## 質疑回答書

件名 南研究棟動物飼育室改修工事

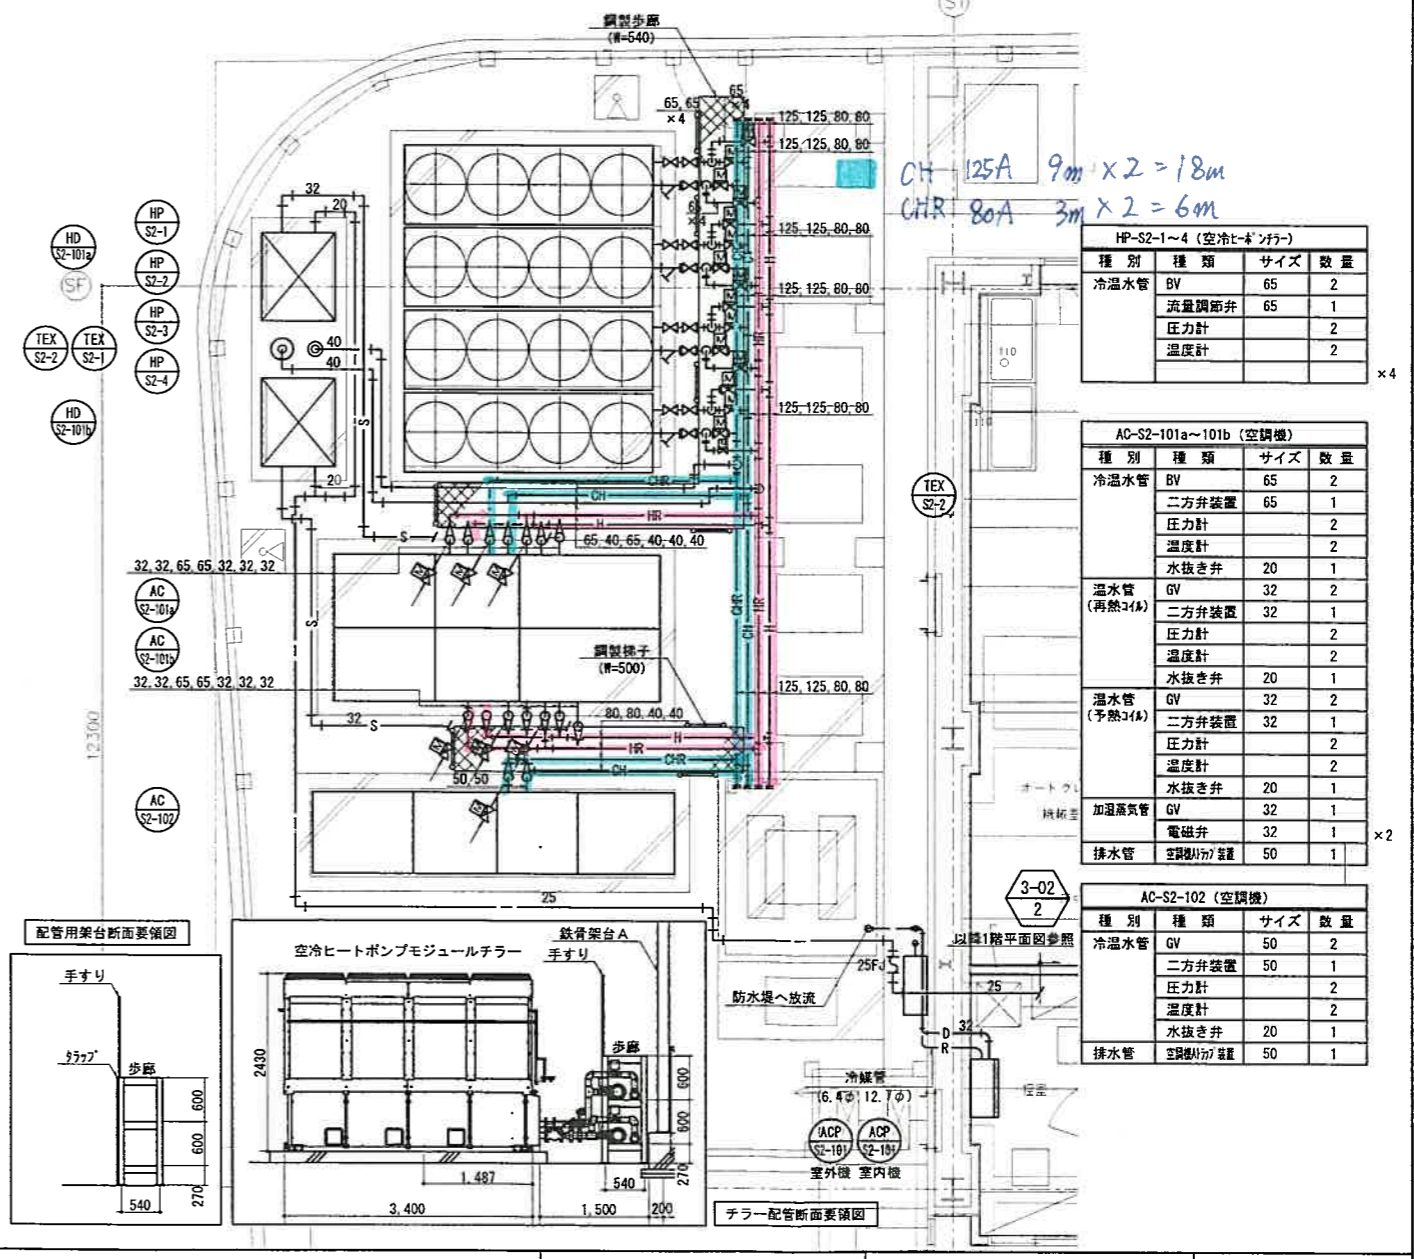
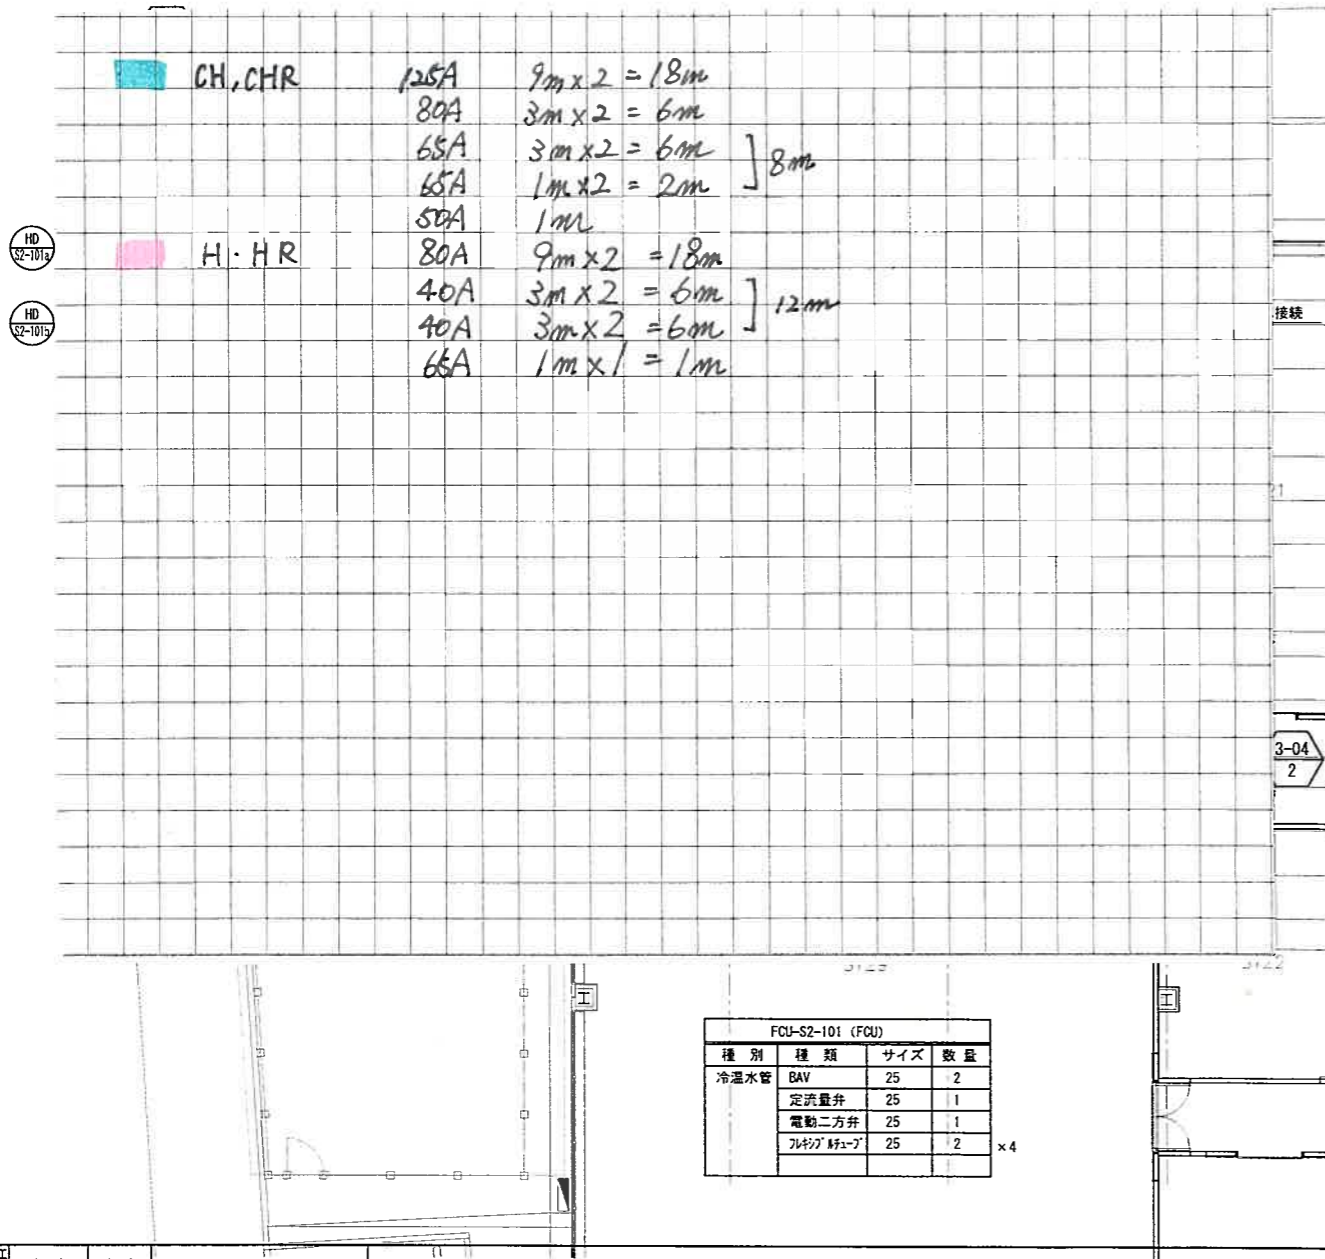
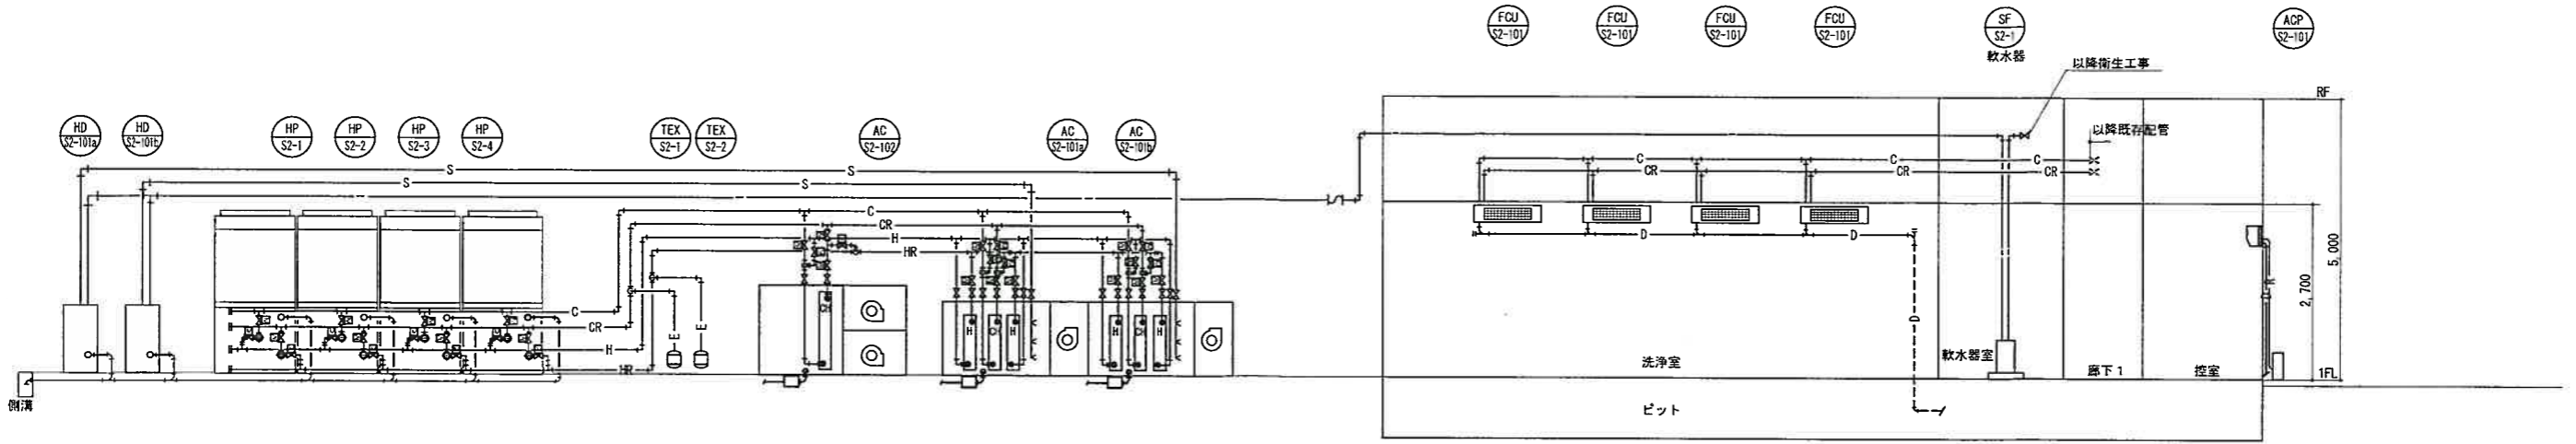
14	現状P2エリアの一部が改修範囲となっている部分の解体材はそのまま搬出してよろしいでしょうか	建A-1-01（通し番号74）3節工事環境管理1.3.5施工条件c 7）による。尚、アルコール及び噴霧器については貸与とする。
15	ピット内作業用のマンホール、人通口はどのような配置となっておりますか？	【別添資料】竣工図意4-1（通し番号13）及び床点検口を竣工図意8-7（通し番号46）参照のこと。尚現状は写真のような状態である。
16	チラー系統空調配管回路中の保有水量について、想定したメーカーさんでの検討をされていると思います。水量が満足していることを検討した計算書いただけませんか。	後報とする。 別添計算書1参照
17	和風便器撤去後の穴埋めについて設備工事でしょうか、また要領について図示ありません。	建築工事とする。要領については後報とする。 要領は以下とする。 ・型枠は床下からサポートし、PC版の下端に固定する。 ・配筋は増し打ち部のみとする。（PCはそのままにしておく） ・配筋はD10、@200程度 ・穴の周辺の増し打ち部を約200mm幅で研り、この部分で鉄筋定着をとる。 ・打ち継ぎ部でクラックが発生する可能性が大きいので、仕上げのビニルシートは打ち継ぎ線中心に100mm程度は接着しない。
18	ガス管掘削ルート部分に地中埋設配管や構造物等の既存設備はありますか？	道路部分について埋設物は無いものとする。機械設備置き場には屋外消火栓の配管及び外灯用配管が埋設されている。地中埋設物はM5-01参照のこと。
19	ガス工事アスファルト撤去・復旧につきまして、アスファルトの厚さをご指示ください。	【添付資料】竣工図意13-2（通し番号67）・【添付資料】竣工図意13-4（通し番号69）B-B断面参照のこと。
20	室圧異常、室温異常の警報が現地、中央監視共計画されていないと見受けられますが、よろしいでしょうか。	室圧異常は計画していない。 M4-07, 08参照のこと。
21	導入する空調機器等においてメーカー指定はございますか。	回答7による
22	南研究棟屋上のケーブルラック工事はいつでも（営業日）施工可能でしょうか。	原則施工可である。ただし、振動、騒音、臭気の発生を伴う作業については事前調整が必要であるため、工程等監督員と調整の上、進めること。
